התייחסות אקולוגית-מרחבית לכביש "מאסף מערבי"  
מתוך תכנית מתאר מקומית כוללנית בנימינה-גבעת  
עדה מס' 353-0581801 (בהכנה)

עמית מדינה ואורי מורן - מורן פיתוח וייעוץ בע"מ

רשות ניקוז ונחלים כרמל

איור 3: נספח התנועה של תכנית המתאר הכוללנית בנימינה-גבעת עדה על רקע שכבת ערוצי נחלים

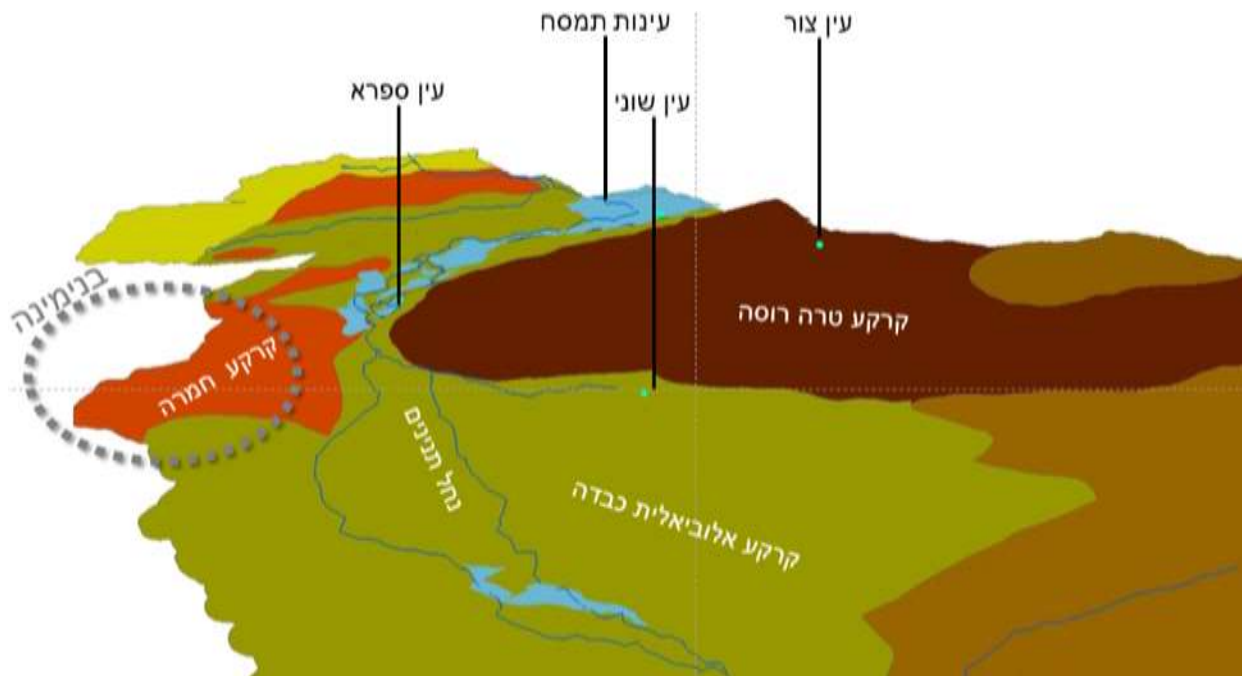
לאחר עיון בנספח התנועה של תכנית המתאר הכוללנית (איור 3), אנו סבורים כי יישום תוואי המאסף המערבי כפי שהוא מסומן בנספח התנועה, יפגע במאמצי רשות הניקוז והנחלים בשיקומו של נחל תנינים ויהווה בכיה לדורות עבור תושבי בנימינה בפרט ותושבי אגן התנינים בכלל.

איור 5: ציר המסדרון האקולוגי ואיתור צווארי בקבוק במרחב שמצפון לבנימינה

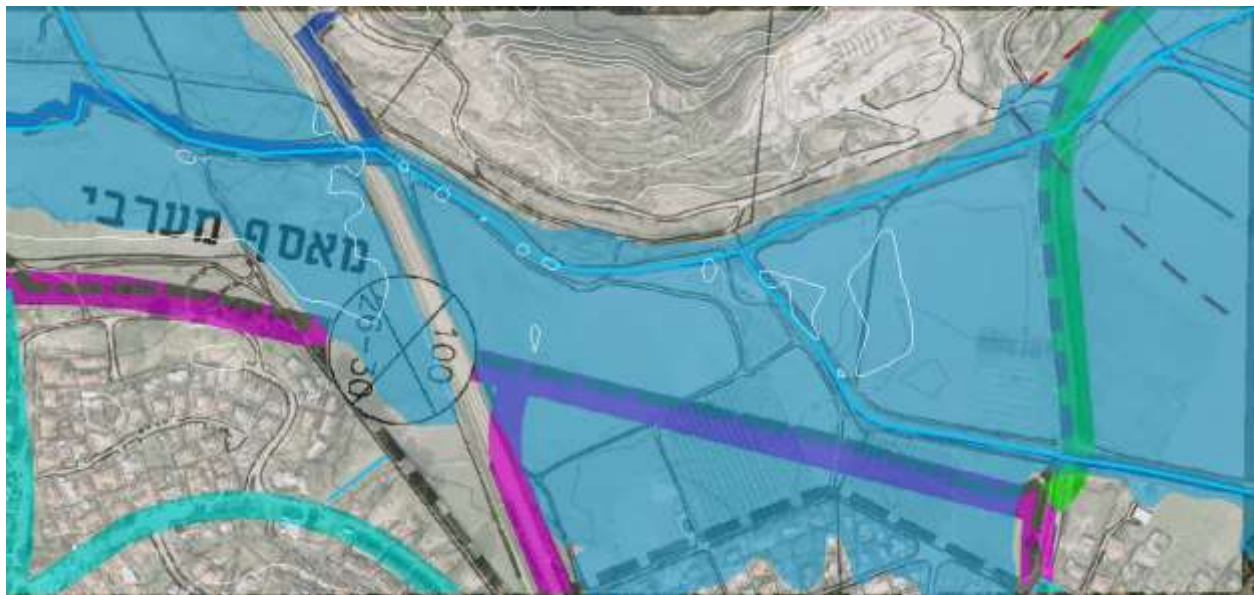
כאשר בוחנים את מצב המסדרון בקרוב ובשטח התמונה נראית אחרת לגמרי. בפועל המסדרון נכנס אל צוואר בקבוק שבו הוא חוצה את כביש 652, את מסילת הרכבת (שעתידה להיעתק) ובמורד את כביש 4. בין בנימינה אל המחצבה יש כיום בקושי רוחב של 250 מ' בחלק הצר, כשהגדרה לרצועה רצויה עבור צבי ארץ-ישראלי (אוכלוסיה חשובה ברמת הנדיב) היא 800 מ' (רותם וחובריו, 2015). מכאן ניתן להסיק כי מבחינה תפקודית, המסדרון האקולוגי בציר התנינים מתקשה לתפקד בצורה מיטבית.

במידה וכביש המאסף המערבי ייסלל, המסדרון האקולוגי יצומצם לרוחב של 164 מ' בחלק הצר. זאת מבלי להביא בחשבון את אפקט השוליים של הכביש (רעש ותאורה) שיקטין את המסדרון אף יותר. משמעות הדבר היא כי ציר הנחל ישמש בעלי חיים קטנים בלבד ולא יתמוך ביונקים גדולים כמו הצבי. היעדר חופש תנועה לאוכלוסיית הצבאים עלול להוביל לקריסת האוכלוסייה עקב אי כניסת פרטים עם מטען גנטי חדש.

איור 12: תפיסת טיילות סכמטית למרחב צפון בנימינה-חוטם הכרמל מתוך תכנית אגנית לנחל תנינים, משה לנר אדריכלות נוף

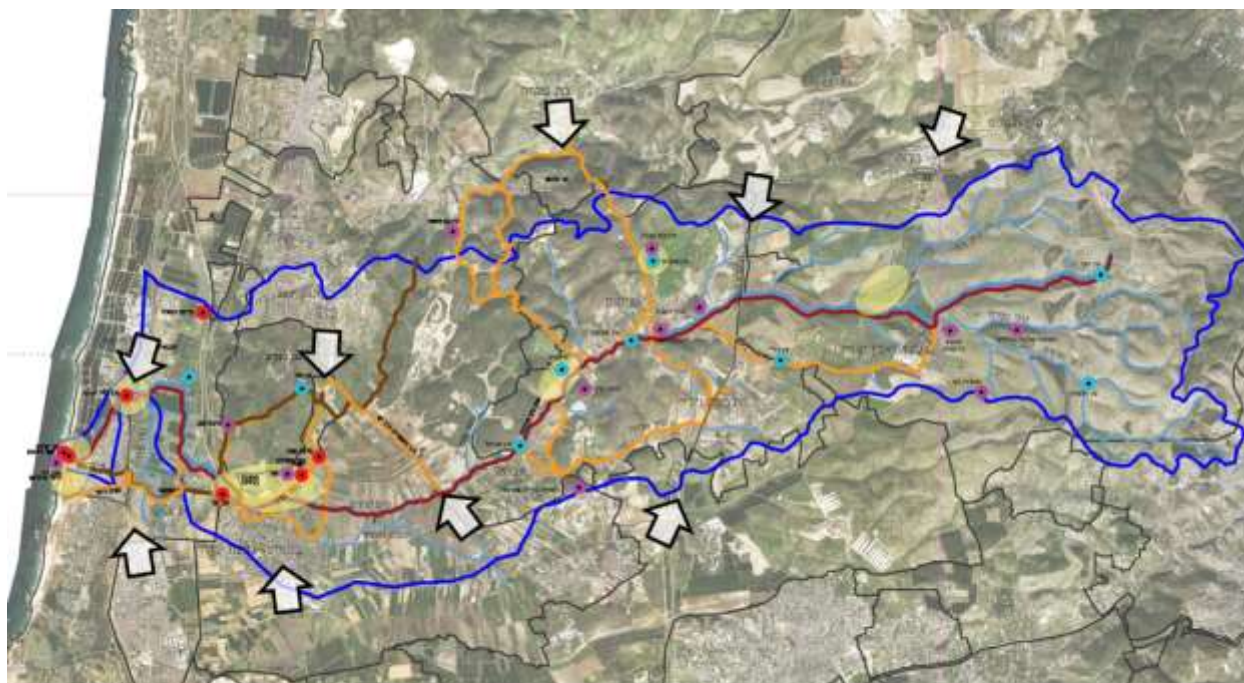
המרחב שבין בנימינה לבין הכרמל הינו מרחב טיילות מיוחד במינו. ישנם לא מעט אתרים במרחב הזה המתקשרים לסיפור רחב בהרבה (אמות המים לקיסריה, מפעל השקאה של פיק"א, ייבוש ביצות הכבארה, הקשר ההיסטורי בין המחצבה לבנימינה, טחנת אבו נור). רשות ניקוז ונחלים כרמל אף מעוניינת לפתח חלק מהם כאתרים קולטי קהל (איורים 10-11). בנימינה נמצאת במיקום מאוד קריטי בבחינת תפיסת הטיילות של רשות ניקוז ונחלים כרמל בנחל תנינים. בנימינה היא שער מרכזי למרחב נחל תנינים כפי שאנו מנסים לייצר במסגרת תכנית האב האגנית (איורים 12-13). גם שביל ישראל עובר במרחב הפתוח בין בנימינה לכרמל.

המרחב שמצפון לבנימינה, הוא המרחב עם העדיפות הראשונה לפיתוח ולהנגיש את מרחב הנחל לקהל הרחב. מתוך אותו המרחב, מטיילים יוכלו לצאת למגוון רב של שבילי הליכה בדרגות קושי משתנות כשהקשר בין

המסלולים הוא סיפור המים ונחל תנינים בפרט. בנימינה כשער למרחב הנחל היא המקום בו אותם המטיילים יקבלו שירותי אירוח, הסעדה ופעילויות לילדים ולמבוגרים. תפיסה זו לא מתכתבת עם ניתוק המושבה מן הנחל על ידי הכביש המאסף המערבי.
